ACTA No. 01

1. Presentación de los Asistentes. Con representación del PDA, consultoría, interventoría y grupo de evaluación de proyectos del MVCT.
2. Presentación de antecedentes. Objeto de la reunión: Solicitud de acompañamiento y observaciones de los especialistas del grupo de evaluación de proyectos del MVCT correspondiente al proyecto "OPTIMIZACIÓN DE LOS SISTEMAS DE ACUEDUCTO Y ALCANTARILLADO DEL CENTRO POBLADO DE RASPADURA EN EL MUNICIPIO DE UNIÓN PANAMERICANA – CHOCÓ".

ANEXO: PRESENTACION OBSERVACIONES COMPONENTE ESTRUCTURAL 11.06.2021

OPTIMIZACION DEL SISTEMA DE ACUEDUCTO Y RED DE ALCANTARILLADO DEL CORREGIMIENTO DE RASPADURA, MUNICIPIO DE UNION PANAMERICA, CHOCO

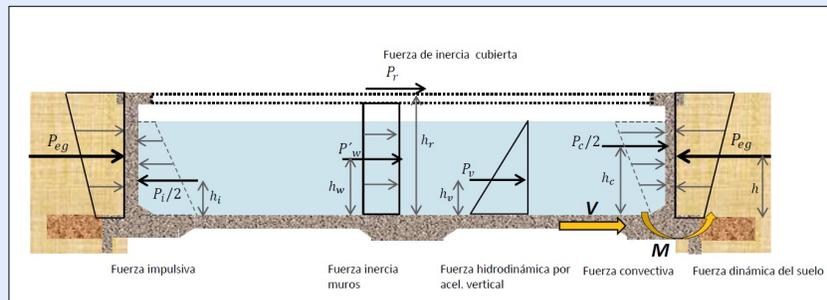
1. C.23: $f'c \text{ min} = 28 \text{ Mpa}$ - Utilizado 24 MPa
2. Cálculo de cargas hidrodinámicas (ACI 350.3-06)

Cargas Hidrodinámicas

Coefficiente de Durabilidad Ambiental S_d

Paso Elevado

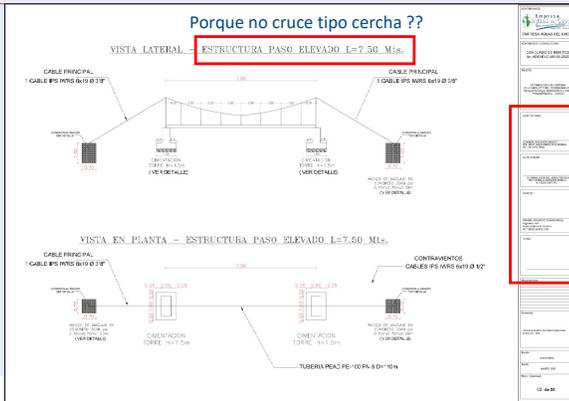
Porque no cruce tipo cercha ??

Paso Elevado

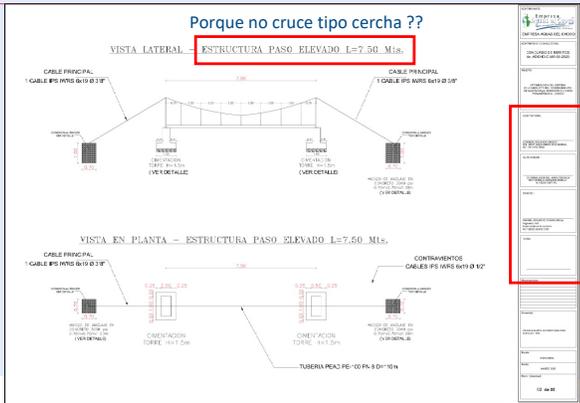
Porque no cruce tipo cercha ??
